Dato
10. december 1999

Journal nr.
8-73-22-611-4-99

Tilladelse til udledning af regn- og overfladevand til Brande Å.

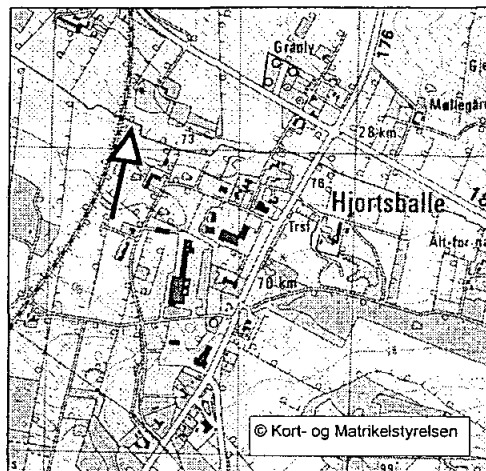
Tilladelsen omfatter en reduceret regn- og overfladevandsafledning gennem det kommunale kloaksystem med udløb AU7 i Brande Å, som efterfølgende beskrevet og vist.

Tilladelsen er givet på betingelse af, at der inden udløbet i det eksisterende ledningssystem eller i Brande Å etableres et forsinkelses- og bundfældningsbassin.

Bassinet skal etableres som et vådbassin med minimum 1.850 m³ effektiv volumen, samt et permanent vådvolumen på ikke under 20 m³. Det skal samtidig sikres, at der sker en neddrøsling til en maksimal udledning fra bassinet på 14,0 l/sek.

En forudsætning for tilladelsen er, at med bassinet placeret som anført i ansøgningen, skal det etableres med en overløbskote \leq kote 79,40 (\Rightarrow større areal for fastholdelse af volumen, da det nuværende projekterede volumen er baseret på en overløbskote \geq 80,30). Alternativt skal

der monteres en kontraklap mellem den sidste tilløbsbrønd og den første afløbsbrønd (ALR1100 og ALR1100A) placeret i Ryttervangen, for at forhindre overløb her.

Afløbsbygværket skal sikres med en rist med en risteafstand på maksimalt 10 mm.
